改善箇所説明図

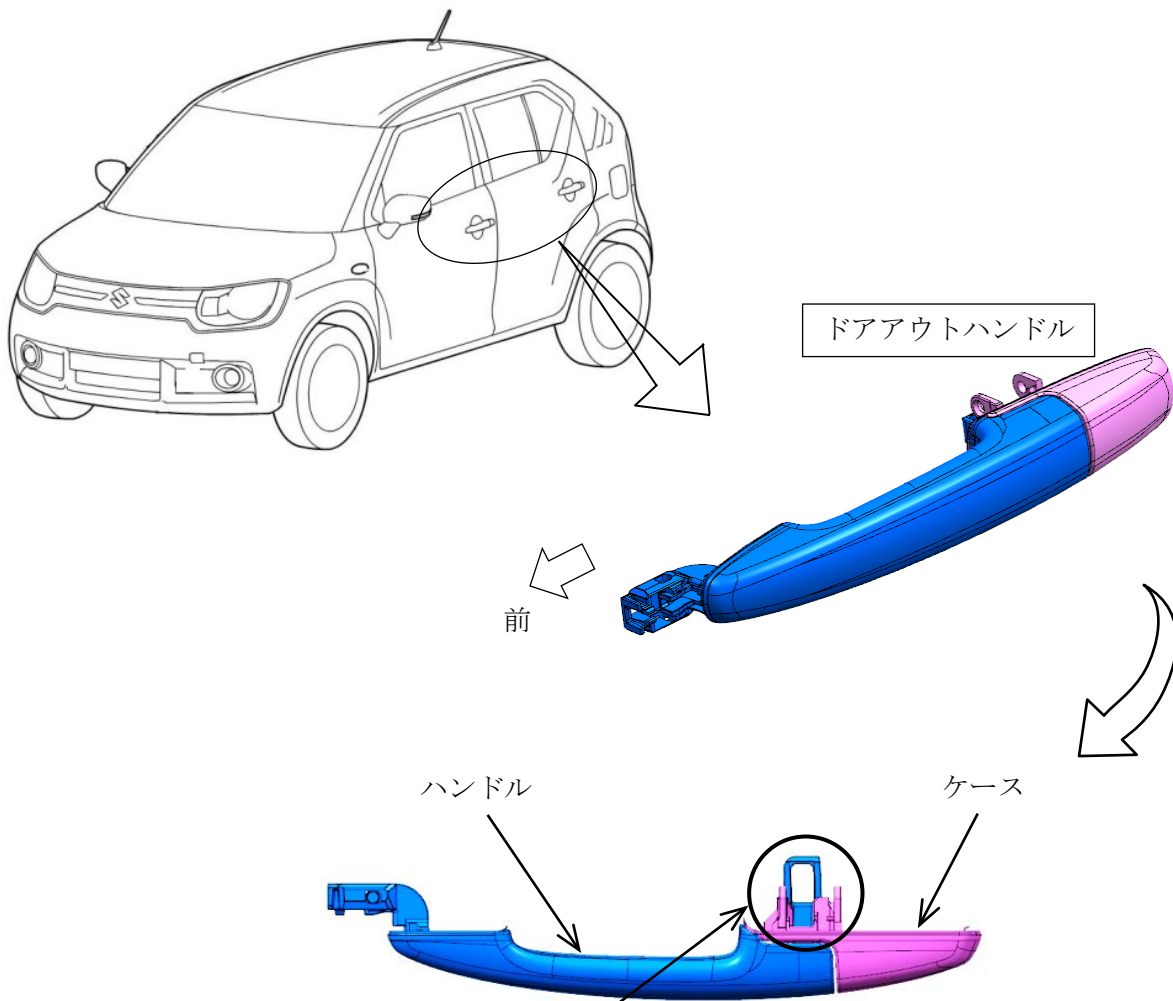
基準不適合箇所

乗降扉において、アウトハンドルの設計が不適切なため、アウトハンドルを引いた際、吸湿して膨張した可動部がハンドルケースと干渉し、引っ掛かり、初期状態に戻らないことがある。そのため、扉が確実にロックされず、最悪の場合、走行中に扉が開くおそれがある。

改善の内容

全車両、対策品のドアアウトハンドルに交換する。なお、改善措置用部品の準備に時間を要することから、使用者に不具合の内容を通知して注意喚起を行い、準備が整い次第、再度入庫の通知をする。
